Mission régionale d'autorité environnementale

**Avis délibéré de la mission régionale d'autorité
environnementale sur la mise en compatibilité, dans le
cadre d'une déclaration de projet, du plan local
d'urbanisme (PLU) de la commune de Peyrieu (01)**

Avis n° 2025-ARA-AUPP-01791-N8596

Avis délibéré le 6 février 2026

Figure 2: Plan des usages actuels (extrait de la notice p. 29) et futurs (extrait de la notice p. 38) du site

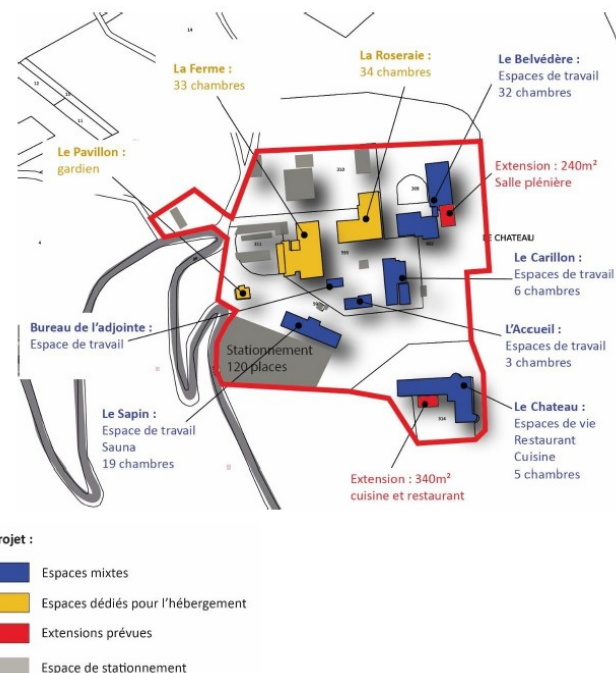
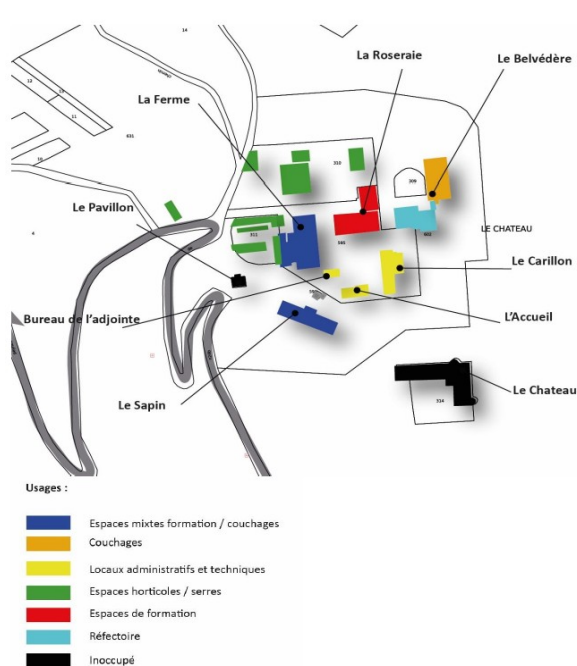
Le dossier indique cependant que seuls 2 000 m² seront artificialisés dans le cadre de l'extension de l'espace de stationnement prévu au droit du bâtiment « Le Sapin », les autres extensions (de 290 et 240 m²) étant prévues dans des espaces déjà « anthropisés » ou « goudronnés » (notice de présentation p. 36-37 et 94-95). Les données chiffrées sont cependant contradictoires et incomplètes au vu d'autres éléments du dossier puisque :

- d'une part, il est également indiqué dans le dossier que les autres extensions représenteraient 290 et 340 m² (évaluation environnementale p. 83), que l'extension de l'espace de stationnement constituerait une surface de 2 500 m² (notice de présentation p. 39) et il est aussi mentionné que les espaces de stationnement existant au cœur du site seront « déminéralisés » et végétalisés (notice de présentation p. 38-39), l'évaluation environnementale précisant qu'il s'agit de « renaturer 3 575 m² d'espaces actuellement goudronnés » (p. 83), sans que soit spécifié si cette évolution doit être considérée comme une désartificialisation ou une renaturation au sens de l'article [L101-2-1](#) du code de l'urbanisme et de l'[annexe à l'article R101-1](#) du même code ; par ailleurs, ces aménagements ne sont pas strictement encadrés par le PLU, puisque le règlement écrit (p. 80) ne limite pas de manière chiffrée l'extension du parking et permet de surcroît de le prolonger en dehors du terrain d'assiette de la zone UC, enfin il n'impose pas expressément les mesures de « déminéralisation » ;

- d'autre part, le dossier totalise 6 270 m² d'emprise au sol des bâtiments à l'issue du projet, soit une augmentation de 530 m² (notice de présentation p. 40), correspondant aux extensions prévues dans des espaces déjà « anthropisés » ou « goudronnés », mais le règlement de la zone UC du PLU soumet l'emprise totale des constructions à un coefficient d'emprise au sol de 22 %, soit 6 745 m² (notice de présentation p. 85), ce qui permet donc une constructibilité supplémentaire de 475 m² que le règlement ne restreint pas aux surfaces déjà artificialisées ; il est nécessaire par ailleurs de préciser si ces 475 m² correspondent à ce qui n'est évoqué qu'une fois dans le dossier, à savoir « que la création d'installations extérieures de loisirs nécessite de permettre l'aménagement et l'artificialisation de nouveaux secteurs » (évaluation environnementale p. 3 et 15), d'explicitier la nature, la localisation et la surface de ces installations de loisirs et de les encadrer dans le règlement.

L'Autorité environnementale recommande de clarifier la projection chiffrée de consommation d'espaces et d'artificialisation des sols induite par l'évolution du PLU, d'encadrer strictement dans le règlement écrit l'extension du parking et les installations de loisirs, ainsi
